Rotule pour barre d'accouplement
Barre d'accouplement

116 020 0020/HD
116 030 0007/HD

Audi A8, VW Phaeton

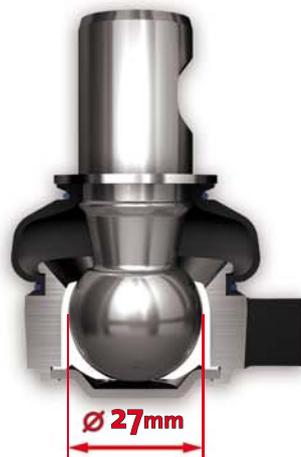
Problème

Charge élevée qui entraîne une forte pression de surface au niveau de la rotule pour barre d'accouplement (diamètre sphérique 27 mm)

Effet

Grincement et jeu dans la direction

Solution

Agrandissement du diamètre sphérique (29 mm) de la tête de barre d'accouplement

Avantage

Durée de vie nettement allongée par la réduction de la pression de surface
